Oggetto: [ID: 9277] **Procedura di Valutazione di Impatto Ambientale (V.I.A.), ai sensi dell'art. 23 del D.Lgs. 152/2006, e s.m.i, relativa al progetto fotovoltaico "Energia dell'Olio Sardo", sito in nei Comuni di Pabillonis e Guspini (SU), da 52,557 MWp e relative opere di connessione alla R.T.N. Proponente: Pacifico Lapislazzuli S.r.l. - Autorità Competente: Ministero dell'Ambiente e della Sicurezza Energetica (M.A.S.E.). Trasmissione osservazioni.**

Parere tecnico.

Opere del Sistema Idrico Multisetoriale Regionale (SIMR)
Individuazione interferenza con cavidotto impianto fotovoltaico "Energia dell'olio Sardo"
Proponente: Pacifico Lapislazzuli Srl

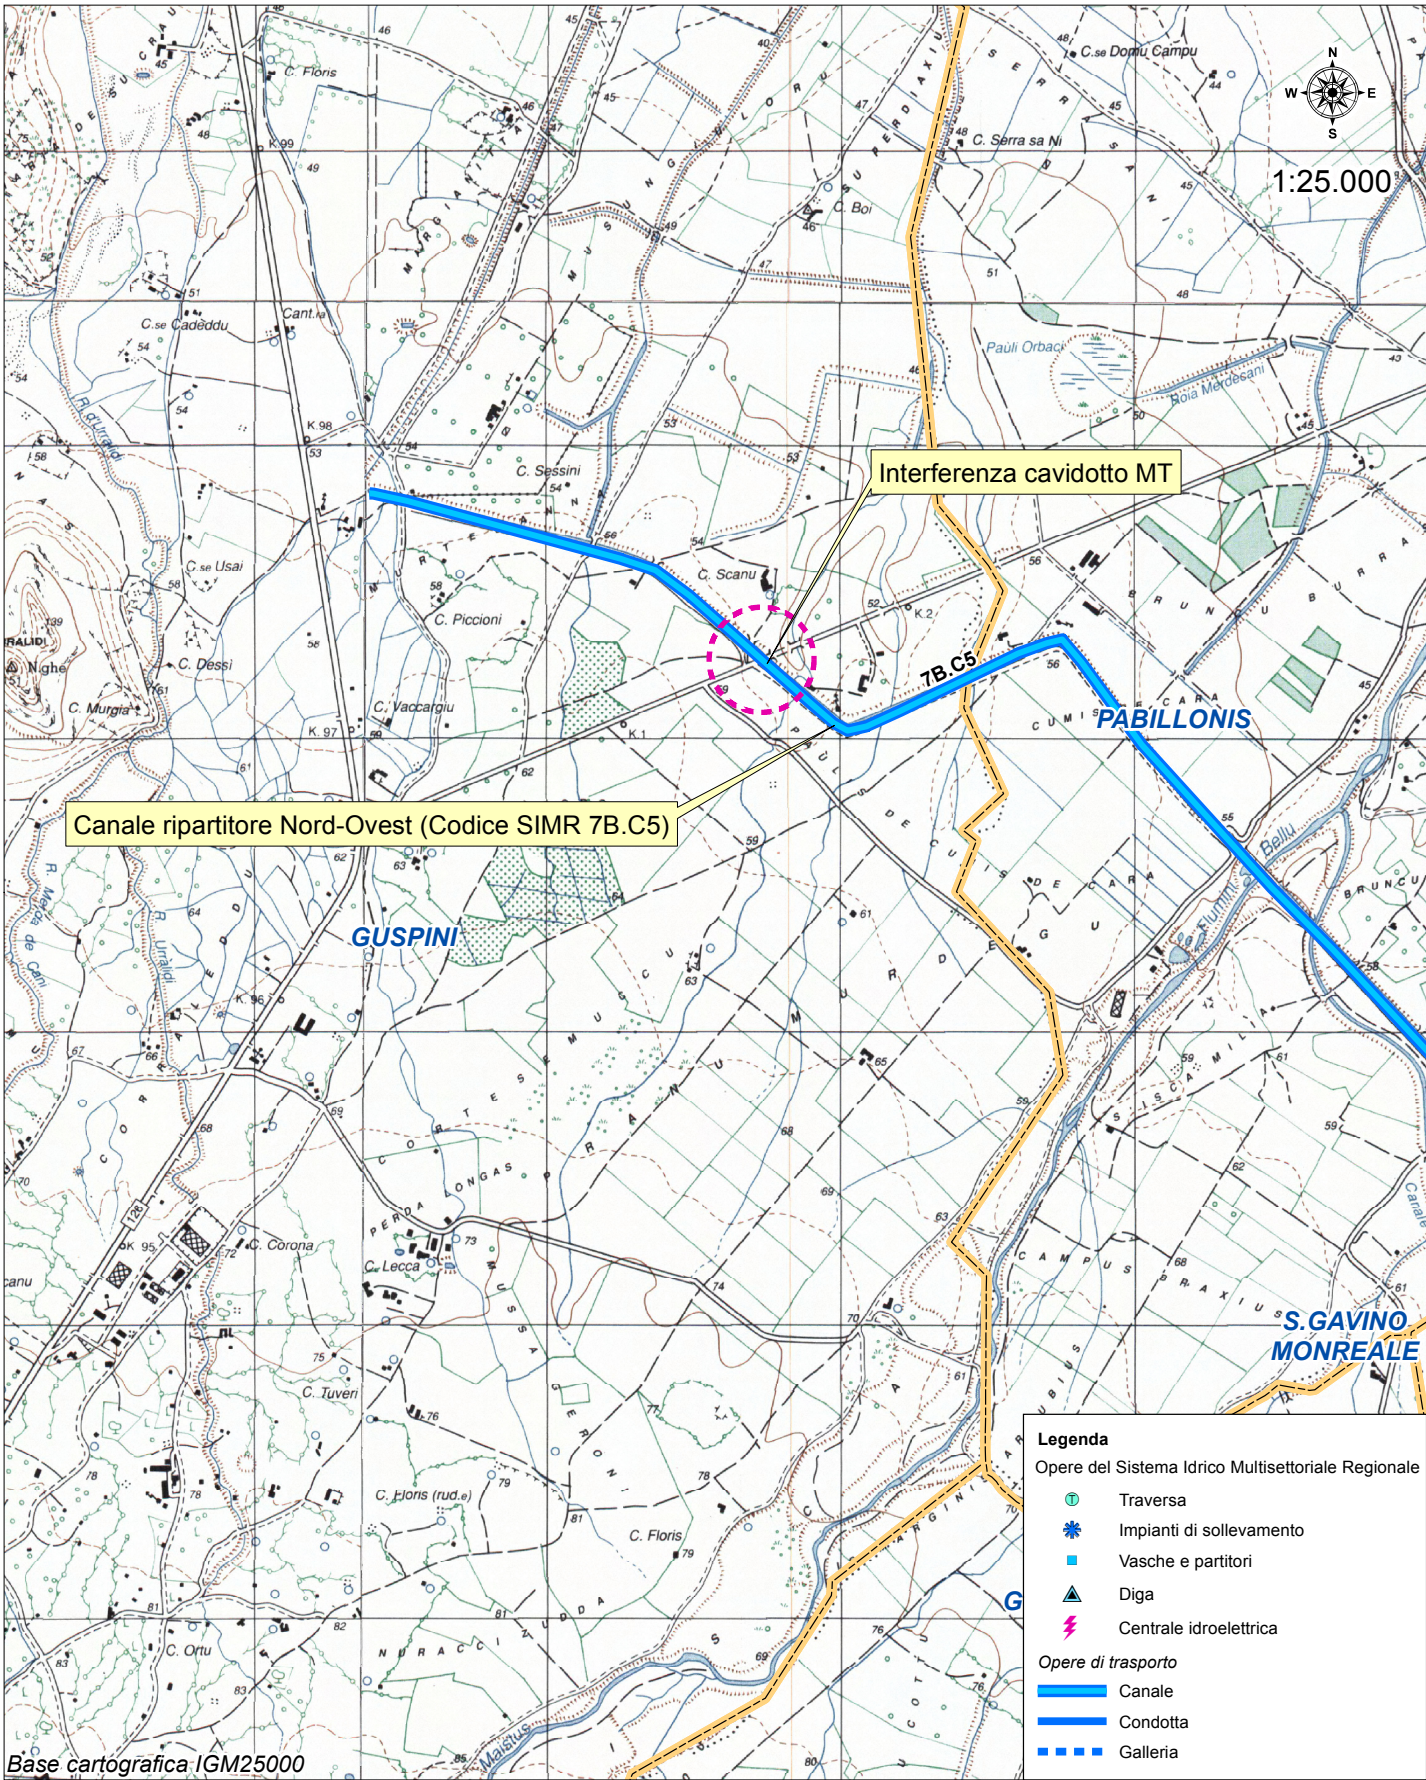
In riscontro alla nota di cui all'oggetto, registrata al protocollo Enas n. 4263 del 17/03/2023 si comunica che l'esame degli elaborati progettuali disponibili ha evidenziato che l'intervento in oggetto interferisce con le seguenti opere del Sistema Idrico Multisetoriale Regionale (SIMR) gestito dall'Enas:

- **Canale ripartitore Nord-Ovest (Codice SIMR 7B.C5)**
Interferenza cavidotto MT

- a) le interferenze tra elettrodotto e canale dovranno essere risolte con la tecnica del sottopasso del canale da parte dell'elettrodotto con l'impiego di tecnologie "trenchless" ad **una distanza non inferiore a 1,50 m dal fondo del canale** per un tratto di sviluppo non inferiore alla larghezza del canale e delle strade di servizio eventualmente presenti.

- b) l'elettrodotto per tutto lo sviluppo dell'interferenza dovrà essere segnalato con apposito nastro rosso, inoltre dovranno essere disposti, fuori terra, alle estremità prima e dopo l'interferenza, delle segnalazioni fisse (con cartelli e targhe) che materializzino l'asse dei cavidotti in cui siano riportate in apposita targhetta inamovibile le informazioni tecniche della linea, la profondità di posa della stessa e il riferimento telefonico del responsabile dell'impianto da contattare in caso di necessità;

- c) eventuali parallelismi tra cavidotto e le opere del SIMR dovranno essere realizzati senza interessare la fascia di pertinenza dell'opera sottoposta a servitù o esproprio ed, in ogni caso, a una distanza sufficiente ad evitare interferenze con l'esecuzione degli interventi di manutenzione delle opere SIMR;
